Předmětem posuzování vlivů na životní prostředí podle zákona č. 100/2001 Sb., v platném znění (dále jen „zákon EIA“) je záměr „Pokračování těžby v lomu Mrač“ Č.J. 161777/2025/KUSK, kód záměru STC2730.

Podatel tímto podle § 8 odst. 3 zákona EIA v zákonem stanovené lhůtě 30 dnů, počítané ode dne zveřejnění informace o dokumentaci na úřední desce krajského úřadu, tj. do 9. 1. 2026, podává ke zveřejněné dokumentaci následující vyjádření.

Požadavky na úpravu dokumentace

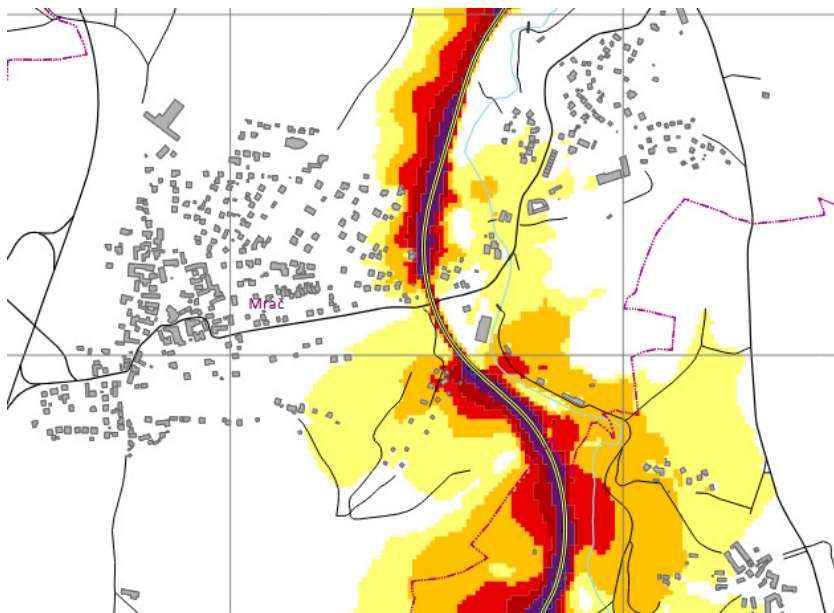
Jednoznačně kvantifikovat požadavek na zábor PUPFL a vyhodnotit jeho vlivy.

Provést posouzení kumulativních vlivů z hlediska hlukové zátěže v zájmovém území a tyto vlivy vyhodnotit z hlediska vlivů na veřejné zdraví. V dokumentaci je nedostatečně vyhodnocena kumulace vlivů. V dokumentaci nejsou řešeny synergické a kumulativní vlivy související se stávající železniční tratí, která vede ve vzdálenosti cca 120 m od posuzovaného záměru a představuje v zájmovém území významný zdroj hluku, jak dokládají mapy strategického hlukového mapování pro rok 2022 zveřejněné Ministerstvem zdravotnictví. Vypořádání: Železniční trať, silniční doprava a stacionární hlukové zdroje mají každý svůj hlukový limit. Je jistě možné tyto zdroje „formálně“ posčítat, nicméně není možné tento kumulovaný hluk nějak posoudit nebo porovnat s nějakým limitem. Z hlediska ochrany veřejného zdraví se má za to, že požadavky na ochranu veřejného zdraví jsou splněny, pokud jsou splněny jednotlivé hlukové limity pro dané typy hlukových zdrojů.

Vypořádání: Zábor PUPFL a jeho vyhodnocení je uveden v textu dokumentace v kapitole B.II. a v kapitole D.I.

Záměr samotný odvádí silniční dopravu mimo obytnou zástavbu Mrače, tedy kumulativní vliv této dopravy s dopravou na železnici zde vymizí nebo se výrazně sníží.
